PREVOST

**BULLETIN DE
GARANTIE**

BG19-02A

DATE :	Avril 2019	SECTION : 01 MOTEUR
EXPIRATION:	Avril 2021	
SUJET :	REPLACEMENT DU SUPPORT DE GALET D'ALTERNATEUR

FIGURE 3

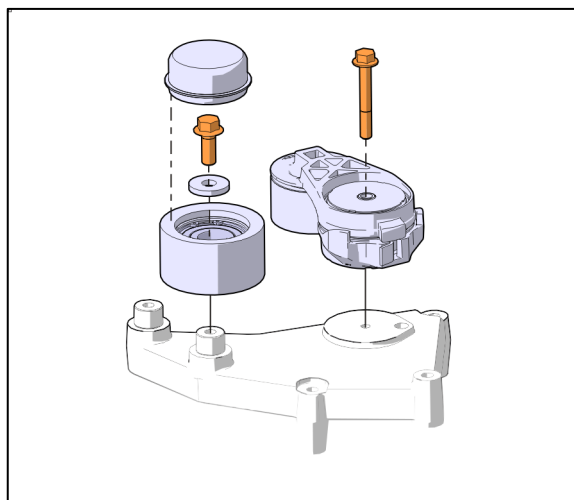
5. Enlever la poulie folle et le tendeur de courroie.
6. Noter la position de la poulie folle, elle peut être installée en position haute ou basse sur le support.
7. Disposer du support. Conserver la poulie folle et le tendeur. Conserver la quincaillerie pour réutilisation.

FIGURE 4

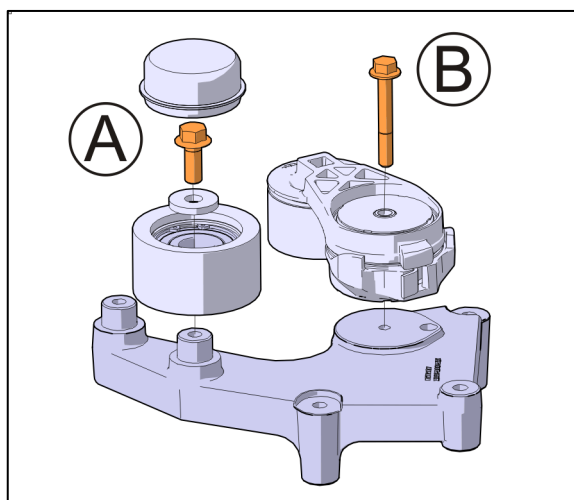
8. Nettoyer les surfaces d'appui et les trous filetés et vis avec du nettoyeur à freins.
9. Installer la poulie folle **A** sur le nouveau support.

10. Installer le tendeur de courroie **B** sur le nouveau support.

Utiliser du Loctite 243 bleu.

Serrer la vis 5001786 à **59 lb-pi**.

Utiliser du Loctite 243 bleu.

Serrer la vis 5001799 à **48 lb-pi**.

FIGURE 5

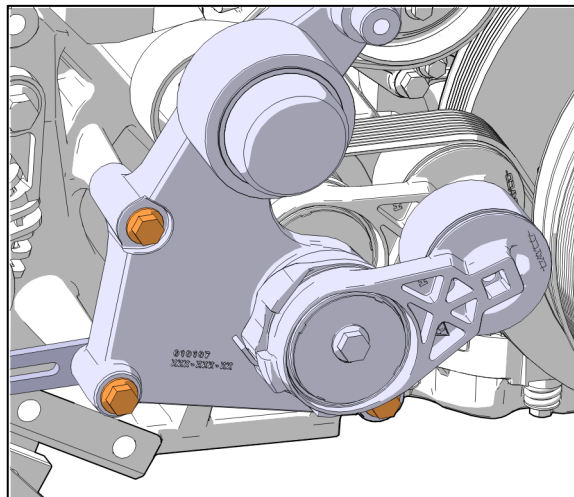
11. Nettoyer les trous de montage.
12. Installer le nouveau support de poulie folle.
Utiliser du Loctite 243 bleu.
Serrer les vis 5001799 à **48 lb-pi**.
Appliquer une marque témoin de serrage ou « torque seal ».
